ALPS処理水の海洋放出時の運用等に関する 実施計画変更認可申請書の一部補正について【概要】

2023年2月17日

東京電力ホールディングス株式会社

- 2022年11月14日、ALPS処理水希釈放出設備の運転・保守管理等の組織体制、海洋放出前に放出基準を満足していることを確認するための測定・評価対象核種、測定・評価対象核種の見直しを踏まえた放射線環境影響評価結果について追記・改訂を行い、実施計画の変更認可申請を実施。
- その後に開催された、特定原子力施設の実施計画の審査等に係る技術会合（以下、「1F技術会合」）において、4回にわたって申請内容の妥当性について議論を行ってきた。また、第5回1F技術会合では、ALPS 処理水海洋放出時の海域モニタリングにおける異常と判断する際の考え方を実施計画に追記するよう指示を受けている。
- これらの議論等を踏まえ、2023年2月14日に、実施計画変更認可申請書の一部補正を実施。
- 本資料では、一部補正を行った内容について説明する。

(1)-a. トンネル延長の確定

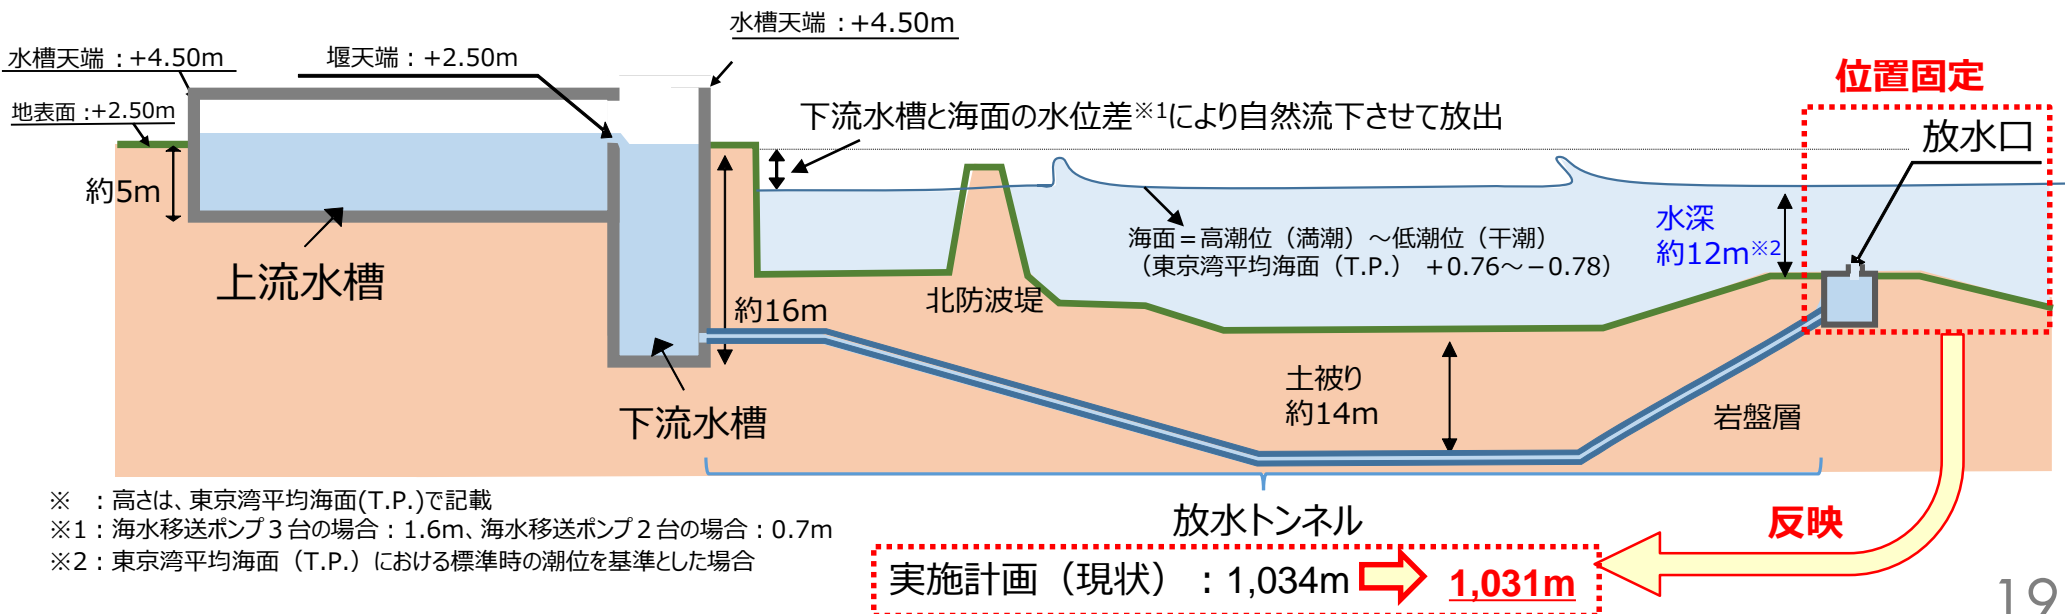
放水口ケーソン位置固定に伴い、放水トンネル延長が確定したことに伴う記載の修正

(1)-b. 施工方法確定を踏まえたトンネル仕様の追加

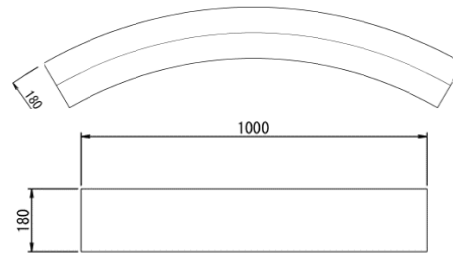
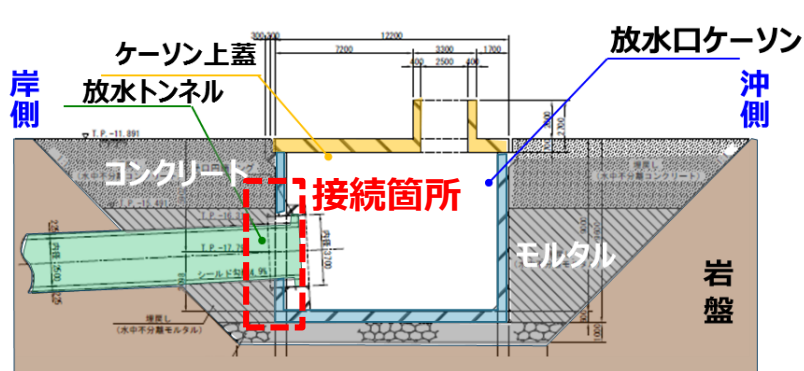
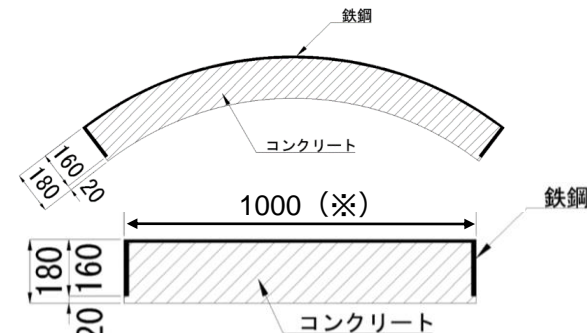
放水トンネルと放水口ケーソンとの最終的な接続箇所の施工方法確定に伴い、トンネル軸方向距離の最終調整が必要であることから、仕様に現設計と同等以上の強度を有する鉄鋼コンクリート造を追加する。

現在のセグメント (鉄筋コンクリート)

追加する接続箇所のセグメント (鉄鋼コンクリート)

(※) 到達部の位置合わせのため600, 700, 800, 900を準備

緊急停止時の動作順序

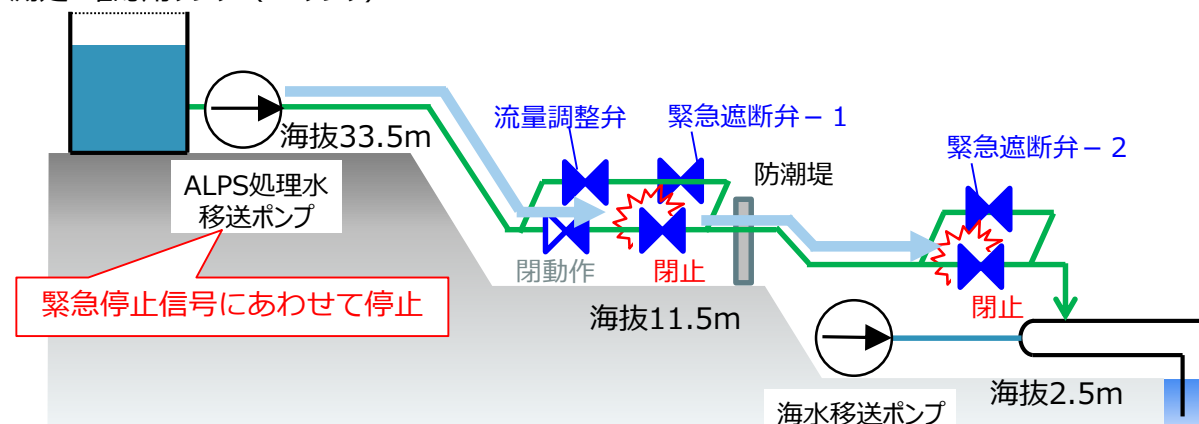
緊急遮断信号が発した場合において、放水立坑に最も近い緊急遮断弁-1, 2の全閉時間に変更はないが、流量調整弁及び移送ポンプについても同時に動作する順序へ変更する。同様に、測定・確認工程や通常停止についても機器動作順序の改善を実施する。

従前の順序

※：順番に動作

今回の順序

※：全て同時に動作
